Паспорт
доступности объекта
для лиц с ограничениями жизнедеятельности

муниципальное автономное учреждение дополнительного профессионального образования
«Новосибирский Институт Современного Образования» (МАУ ДПО «НИСО»)

ПАСПОРТ ДОСТУПНОСТИ объекта социальной инфраструктуры (ОСИ)

Акт

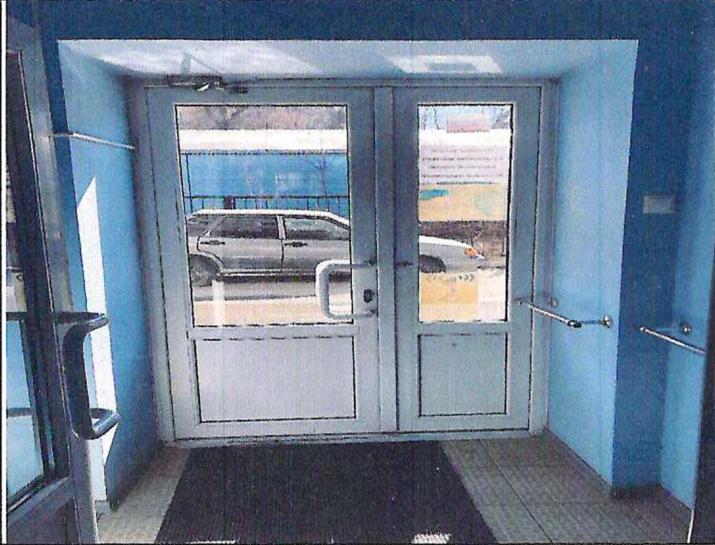
№ п/п	Наименование функционально-планировочного элемента	Наличие элемента			Выявленные нарушения и замечания		Работы по адаптации объектов	
		есть/нет	№ на плане	№ фото	Содержание	Значимо для инвалида (категория)	Содержание	Виды работ
1.1	Вход (входы) на территорию	есть			Соответствует	К,О,С	При необходимости оказывать помощь со стороны персонала учреждения.	Организационные мероприятия
1.2	Путь (пути) движения на территории	есть			Соответствует	К,О,С	При необходимости оказывать помощь со стороны персонала учреждения.	Организационные мероприятия
1.3	Лестница (наружная)	нет			-	-	-	-
1.4	Пандус (наружный)	нет			-	-	-	-
1.5	Автостоянка и парковка	нет			-	-	-	-

Наименование структурно-функциональной зоны	Состояние доступности*	Приложение		Рекомендации по адаптации (виды работы)**
		№ на плане	№ фото	
Территория, прилегающая к объекту	ДЧ-И (К,О,Г,У), ВНД (С)			Текущий ремонт, организационные мероприятия: при необходимости оказывать помощь со стороны персонала учреждения.

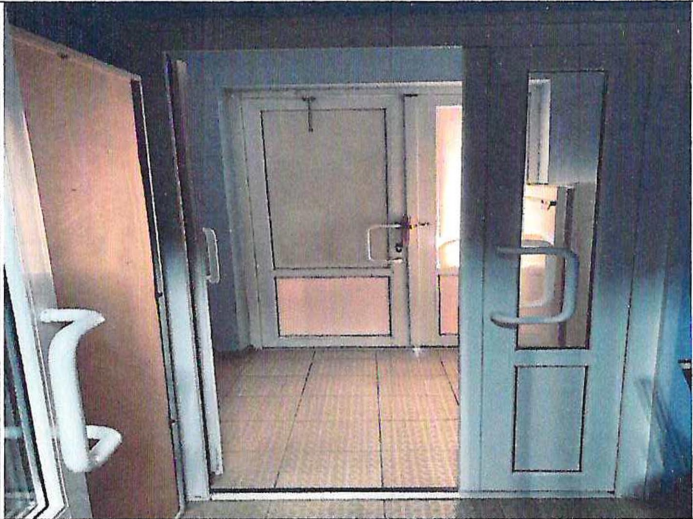
2.1	Лестницы/ступени (наружная)	нет			-	-	-	-
2.2	Пандус (наружный)	нет			-	-	-	-
2.3	Входные площадки (перед дверью)	есть			Не соответствует по габаритам.	К, О, С	Произвести работы съезда к входной площадке. При необходимости оказывать помощь со стороны персонала учреждения.	Текущий ремонт. Организационные мероприятия

2.4	Двери (входные)	есть			Соответствует ширина дверного проема входа.	К, О, С	Установить яркую контрастную маркировку на прозрачных полотнах дверей (в виде круга, квадрата). При необходимости оказывать помощь со стороны персонала учреждения.	Текущий ремонт. Организационные мероприятия

2.5	Тамбур	есть			Соответствует по габаритам.	К, О	При необходимости оказывать помощь со стороны персонала учреждения.	Организационные мероприятия

Наименование структурно-функциональной зоны	Состояние доступности *	Приложение		Рекомендации по адаптации (вид работы)**
		№ на плане	№ фото	
Входная группа	ДП-И (О,Г,У), ВНД (С), ДЧ-И (К)			Текущий ремонт, организационные мероприятия: установить яркую контрастную маркировку на прозрачных полотнах дверей (в виде круга, квадрата); произвести работы съезда к входной площадке.; до проведения работ оказывать помощь со стороны персонала.

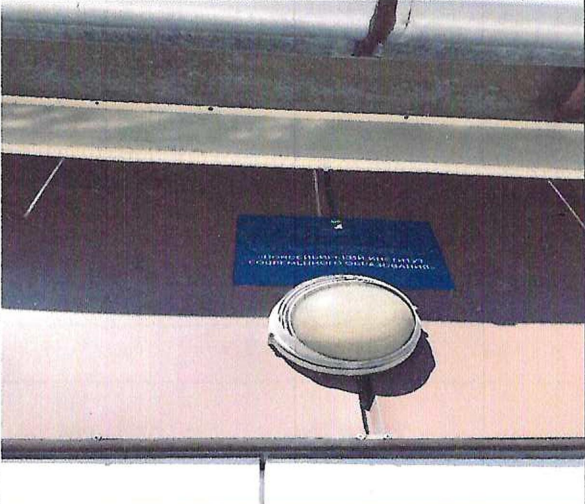
№ п/п	Наименование элементов объекта	Единицы измерения	Норматив	Фактическая величина	Для категорий МГН*	ФОТО	Примечания
1	2	3	4	5	6	7	8
	Санитарный узел						
	Знак доступности помещения на высоте	см	Наличие 135	отсутствие	К,О,С,Г		П.6.3.6. СП 59.13330.2020
	Ширина дверного проема	см	Не менее 90	68	К		П.6.2.4. СП 59.13330.2020
	- высота порога	см	Не более 1,4	-	К,О,С		П.6.2.4. СП 59.13330.2020

Ширина дверного проема	см	Не менее 90	60	К		П.6.2.4. СП 59.13330.2020
- высота порога	см	Не более 1,4	-	К,О,С		П.6.2.4. СП 59.13330.2020
габариты закрытой кабины уборной	см	Не менее 165х220	140х95	К		П.6.3.7. СП 59.13330.2020
-опорные поручни	см	наличие	отсутствие	К, О		П.6.3.3. СП 59.13330.2020
Система тревожной сигнализации (кнопка вызова персонала)		наличие	отсутствие			П.6.3.6. СП 59.13330.2020

№ п/п	Наименование функционально-планировочного элемента	Наличие элемента		Выявленные нарушения и замечания		Работы по адаптации объектов	
		есть/нет	N фото	Содержание	Значимо для инвалида (категория)	Содержание	Виды работ
5.1	Туалетная комната	есть		Доступность для МГН не организована. Санузлы: узкие дверные проемы, затесненные габариты санузлов, отсутствие опорных поручней, системы вызова помощи и др.	К,О,С,Г,У	Текущий ремонт, организационные мероприятия: рассмотреть возможность рабочего проекта санитарного узла для МГН, при реконструкции учесть СП 59.13330.2020 п. 7.1.5-7.1.6: расширить дверные проемы в санузлы не менее 0,8м; габариты санузла не менее 1,65х2,2м, установить кнопку вызова персонала, обучить персонал правилам оказания ситуационной помощи инвалидам.	Организационные мероприятия

Наименование структурно-функциональной зоны	Состояние доступности	Рекомендации по адаптации (вид работы)
Санитарно-гигиенические помещения	ВНД (К,О,С), ДУ (Г,У)	Текущий ремонт, организационные мероприятия: рассмотреть возможность рабочего проекта санитарного узла для МГН, при реконструкции учесть СП 59.13330.2020 п. 7.1.5-7.1.6: расширить дверные проемы в санузлы не менее 0,8м; габариты санузла не менее 1,65х2,2м, установить кнопку вызова персонала, обучить персонал правилам оказания ситуационной помощи инвалидам.
